5919

Resolució de la directora general d'Harmonització Urbanística i Avaluació Ambiental per la qual es formula la declaració d'impacte ambiental del projecte constructiu de la variant d'Artà nord. MF1 Artà. Versió 2. (exp. 90A/2023)

DECLARACIÓ D'IMPACTE AMBIENTAL

APR municipal d'Erosió

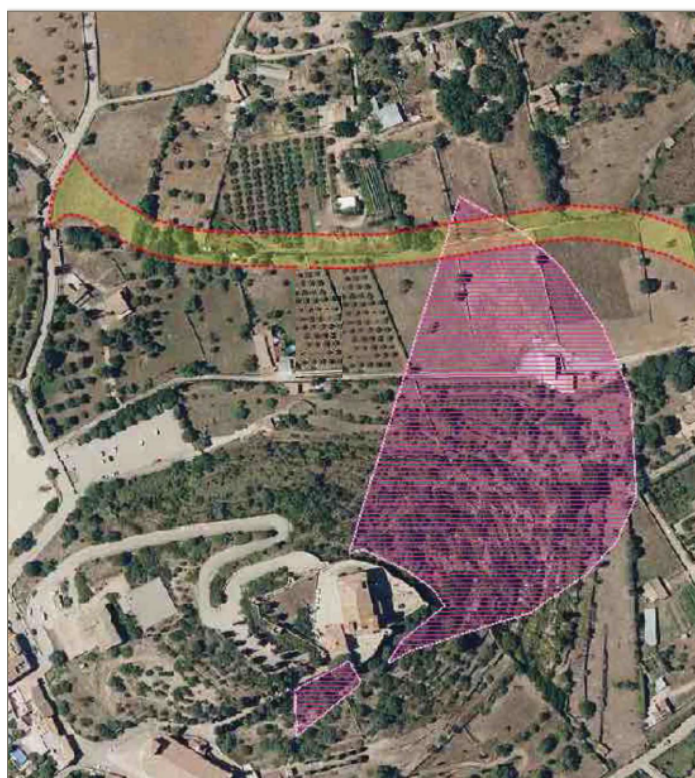
Si bé la traça discorre per una APR municipal de risc d'Erosió, la delimitació de la mateixa no s'adequa a la topografia de la zona i al seu risc d'erosió derivat de les pendents més elevades, entenent-se que la zona per on discorre la carretera, al tenir molt poca pendent, no presenta risc significatiu d'erosió.
